Înlocuirea pompei electrohidraulice de direcție asistată JER185

Înainte de modificare verificați conectorii cu fișă

Fig. 1: JER185

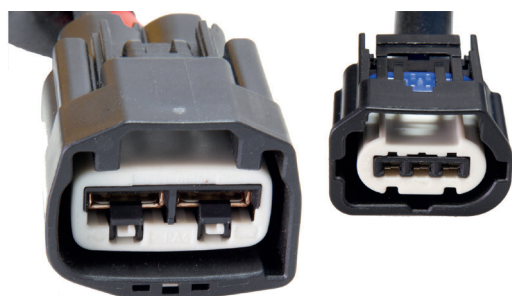
Având în vedere modificările făcute de producătorul autovehiculului la conectori, la înlocuirea pompei de direcție asistată JER185 (**vezi fig. 1**) poate fi necesară montarea unui nou set de cabluri.
